# 國立虎尾科技大學校園景觀委員會

# 國立虎尾科技大學校園景觀委員會會議紀錄

一、 時間：109年03月24日(星期二)下午14時30分

案由一、圖示

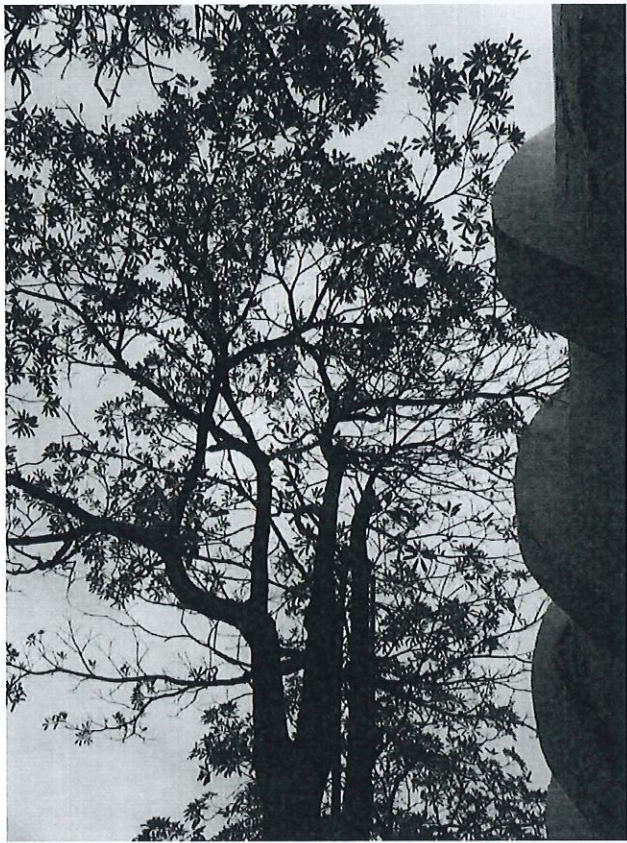
案由一、體育場司令台後方20株黑板樹移除案，提請討論。(提案單位：體育室)

司令台後方黑板樹 20 株

造成地板隆起、影響行走安全

樹葉稀疏，無遮蔭效果、斷枝容易  
砸中路邊停放車輛

決議：建議提議單位以下兩方案做考量：

■ 方案一：樹木移除規劃，請提案單位將後續空間及機車出入口動線設計等，提送本會討論。

■ 方案二：樹木保留規劃，建議做約1~2公尺地下阻根牆，以減少路面造成損壞；另可將圍牆打掉、水溝重做及路面重鋪等，可擴增停車位及通道，以滿足教職員工生、外校人士停車之需求及車輛行駛進出方便。

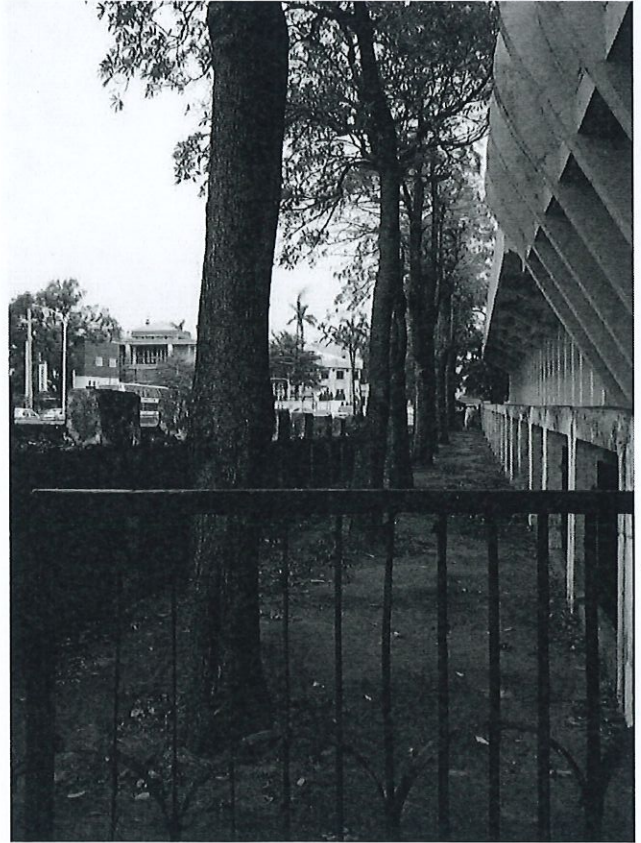
阻擋原本通道

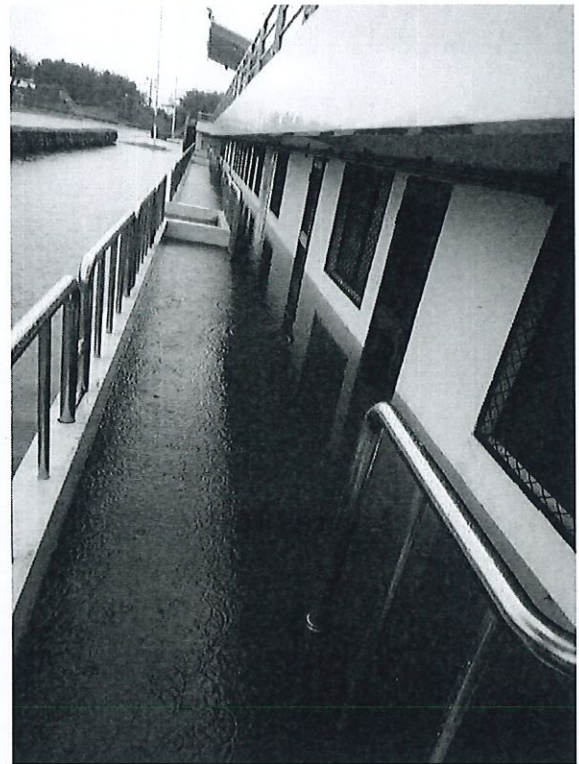
一個颱風後就容易有成堆枝葉堵住通道

司令台上雨水無法暢通，傾注至司令台下  
空間造成積水約 120 公分深

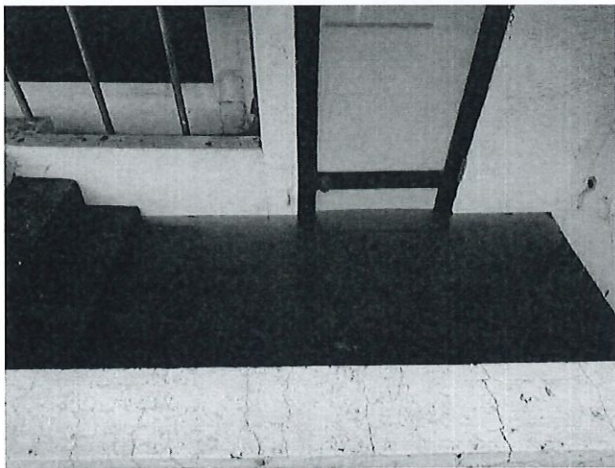
常有漏電造成危險、室內財產浸泡損壞、積水難退需大批人力清掃處理
